M. le Maire de Pau Place Royale 64000 PAU

Objet: Aménagements cyclables rue d'Etigny

Association « Pau à Vélo »

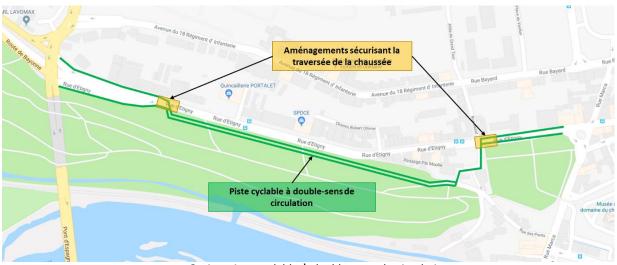
• La largeur moyenne entre trottoirs de la rue d'Etigny est de 10 mètres sur les parties haute et basse de la rue, et de 8 mètres entre les numéros 24 et 50, ce qui constitue un étranglement sur cette partie centrale. Ces limitations ont d'ors-et-déjà été amplifiées en 2 endroits de la rue par l'adjonction de quais aux arrêts de bus Mulot et Etigny, réduisant la largeur de la voie de circulation à 6 mètres. L'aménagement de ces quais est certainement justifié pour faciliter l'accès aux transports en commun pour les Personnes à Mobilité Réduite. Il semble néanmoins qu'ils auraient pu être conçus de façon à intégrer par la suite des voies cyclables en réduisant leur emprise sur la chaussée.

Nous déplorons la réapparition d'ilots centraux en béton. Leur seul but semble d'être de réduire la vitesse des automobiles en forçant les véhicules à emprunter les coussins berlinois. Mais ces blocs de béton réduisent fortement la largeur des voies de circulation et les possibilités d'aménager des pistes ou bandes cyclables.

Passage de piste derrière l'abribus arrêt Etigny

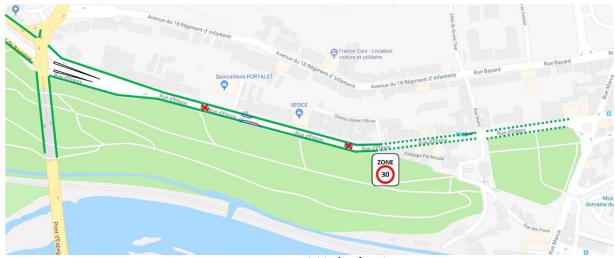
- Si les nouveaux abribus ne peuvent être déplacés, faire emprunter aux bandes cyclables l'espace à l'arrière de l'abribus, aménager les bateaux nécessaires pour permettre cet accès au trottoir sans marche à franchir pour le cycliste, et matérialiser ce partage du trottoir,

- Il est indispensable de prévoir une séparation optimale du flux motorisés et des cyclistes, pour sécuriser au mieux ces derniers. Suivant la possibilité ou non pour les automobiles de se stationner en bord de rue, une bordure continue ou des séparateurs doubles doivent être envisagés pour garder les véhicules motorisés à distance des cyclistes plus vulnérables. Un simple pointillé peint au sol est une solution ni satisfaisante ni pérenne dans le temps.

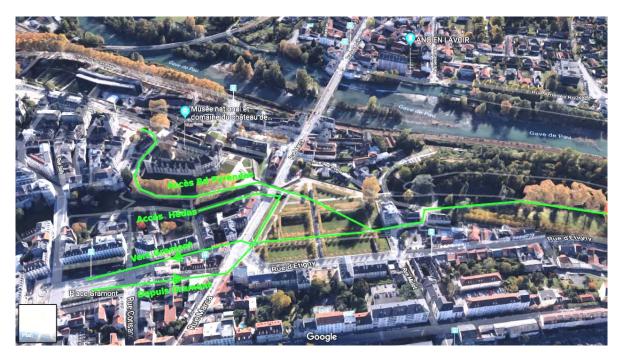
- Au croisement de la rue d'Etigny avec la rue Mulot dans le sens descendant, un aménagement de type « tourne-à-gauche » doit être installé, aussi bien pour les véhicules motorisés que pour les cyclistes, qui bénéficieront en plus de l'adjonction d'un sas vélo. Cet aménagement doit être matérialisé au sol par des marquages, mais également par un ilot central, qui sécurisera le cycliste se dirigeant vers la place Mulot, mais également le piéton traversant la rue à cet endroit.

Les forces de l'ordre et les services de la mairie ne sont pas sans savoir que plusieurs piétons ont déjà été renversés sur ce passage à cause de la vitesse élevée des véhicules provenant de la rue Mulot. La municipalité avait été réactive suite à la demande des riverains en décembre 2016 en faisant installer des feux clignotants de priorité piétons. Ce n'est malheureusement pas suffisant, des collisions sont encore évitées de justesse. Dans le cadre des aménagements à venir, il doit être envisagé la mise en place d'un ilot de sécurisation, ou de feux piétons désynchronisés des feux pour automobiles.

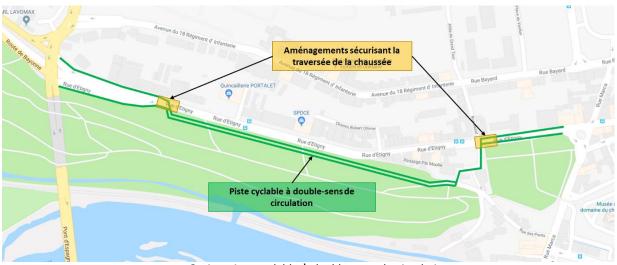
• La largeur moyenne entre trottoirs de la rue d'Etigny est de 10 mètres sur les parties haute et basse de la rue, et de 8 mètres entre les numéros 24 et 50, ce qui constitue un étranglement sur cette partie centrale. Ces limitations ont d'ors-et-déjà été amplifiées en 2 endroits de la rue par **l'adjonction de quais aux arrêts de bus** Mulot et Etigny, réduisant la largeur de la voie de circulation à 6 mètres. L'aménagement de ces quais est certainement justifié pour faciliter l'accès aux transports en commun pour les Personnes à Mobilité Réduite. Il semble néanmoins qu'ils auraient pu être conçus de façon à intégrer par la suite des voies cyclables en réduisant leur emprise sur la chaussée.

Nous déplorons la réapparition d'ilots centraux en béton. Leur seul but semble d'être de réduire la vitesse des automobiles en forçant les véhicules à emprunter les coussins berlinois. Mais ces blocs de béton réduisent fortement la largeur des voies de circulation et les possibilités d'aménager des pistes ou bandes cyclables.

Passage de piste derrière l'abribus arrêt Etigny

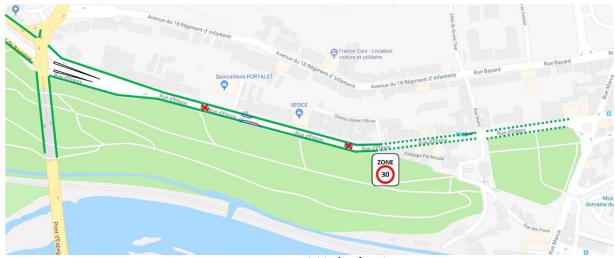
- Si les nouveaux abribus ne peuvent être déplacés, faire emprunter aux bandes cyclables l'espace à l'arrière de l'abribus, aménager les bateaux nécessaires pour permettre cet accès au trottoir sans marche à franchir pour le cycliste, et matérialiser ce partage du trottoir,

- Il est indispensable de prévoir une séparation optimale du flux motorisés et des cyclistes, pour sécuriser au mieux ces derniers. Suivant la possibilité ou non pour les automobiles de se stationner en bord de rue, une bordure continue ou des séparateurs doubles doivent être envisagés pour garder les véhicules motorisés à distance des cyclistes plus vulnérables. Un simple pointillé peint au sol est une solution ni satisfaisante ni pérenne dans le temps.

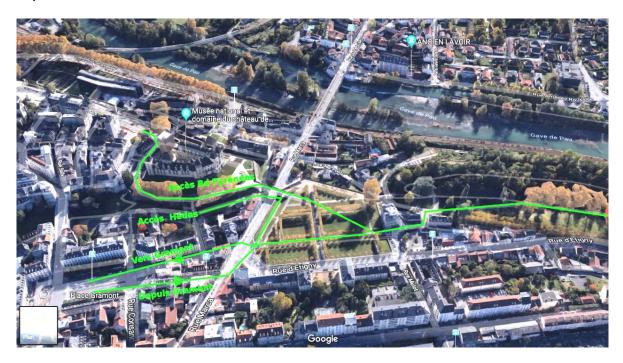
- Au croisement de la rue d'Etigny avec la rue Mulot dans le sens descendant, un aménagement de type « tourne-à-gauche » doit être installé, aussi bien pour les véhicules motorisés que pour les cyclistes, qui bénéficieront en plus de l'adjonction d'un sas vélo. Cet aménagement doit être matérialisé au sol par des marquages, mais également par un ilot central, qui sécurisera le cycliste se dirigeant vers la place Mulot, mais également le piéton traversant la rue à cet endroit.

Les forces de l'ordre et les services de la mairie ne sont pas sans savoir que plusieurs piétons ont déjà été renversés sur ce passage à cause de la vitesse élevée des véhicules provenant de la rue Mulot. La municipalité avait été réactive suite à la demande des riverains en décembre 2016 en faisant installer des feux clignotants de priorité piétons. Ce n'est malheureusement pas suffisant, des collisions sont encore évitées de justesse. Dans le cadre des aménagements à venir, il doit être envisagé la mise en place d'un ilot de sécurisation, ou de feux piétons désynchronisés des feux pour automobiles.
